Mission régionale d'autorité environnementale
ÎLE-DE-FRANCE

Avis de la Mission régionale d'autorité environnementale d'Île-de-France sur le projet de renouvellement urbain du quartier Gaston Roulaud situé à Drancy (Seine-Saint-Denis)

N°MRAe 2021 - 6206

Figure 7 : Carte de bruit tenant compte des bâtis projetés – Points de vigilance EI p.371

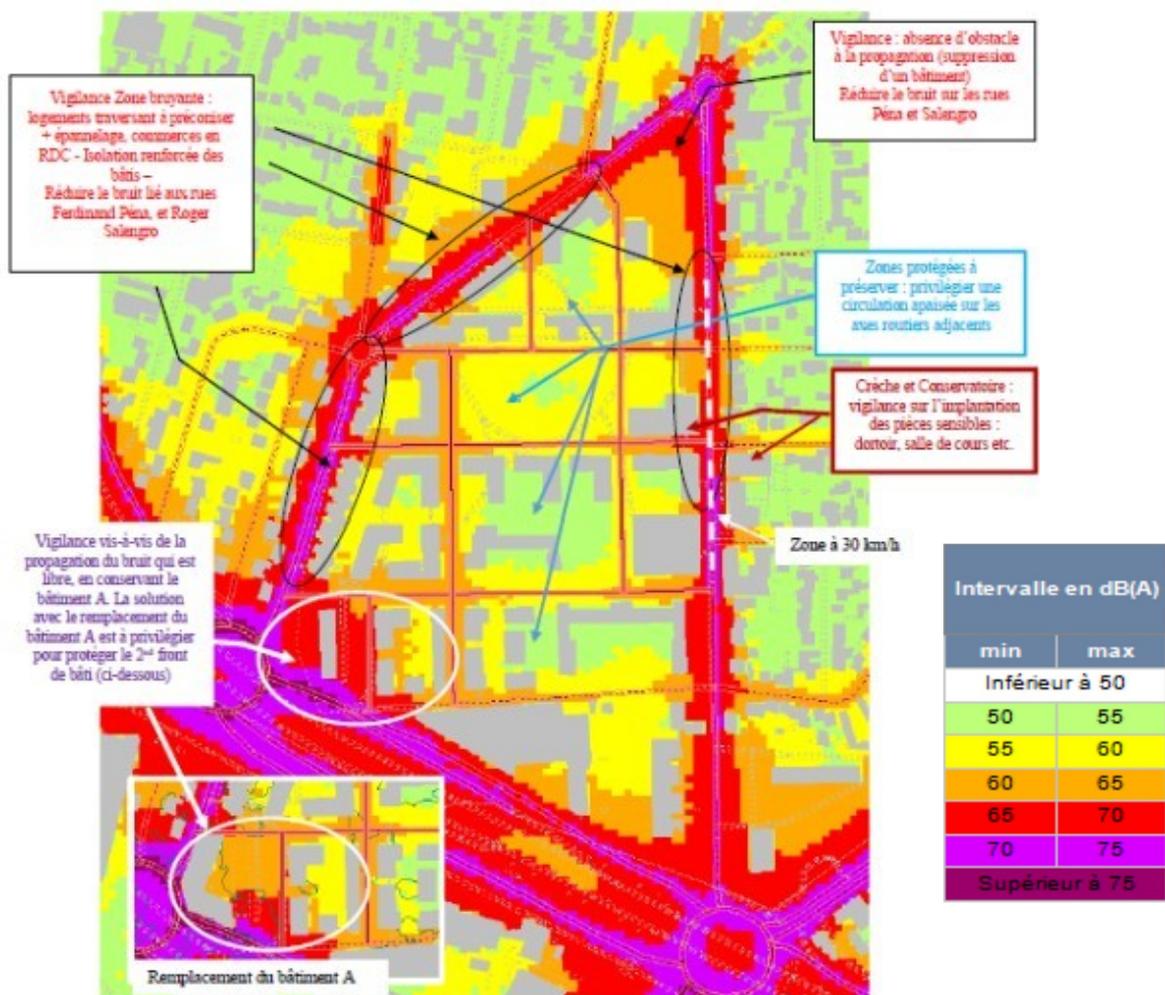
L'étude d'impact identifie par ailleurs un certain nombre de points de vigilance, concernant notamment des bâtiments à vocation d'habitat, de la crèche et du conservatoire programmés le long d'axes principaux (rues Péna et Salengro).

Elle liste des préconisations associées aux différents points de vigilance qu'elle relève, sans préciser les effets qu'elles sont susceptibles de produire en matière de réduction des nuisances sonores (EI p.371). Ces simples préconisations méritent par ailleurs de faire l'objet d'engagements de mise en œuvre.

La MRAe recommande de compléter l'étude d'impact par une évaluation des effets attendus des mesures envisagées pour réduire l'exposition au bruit.
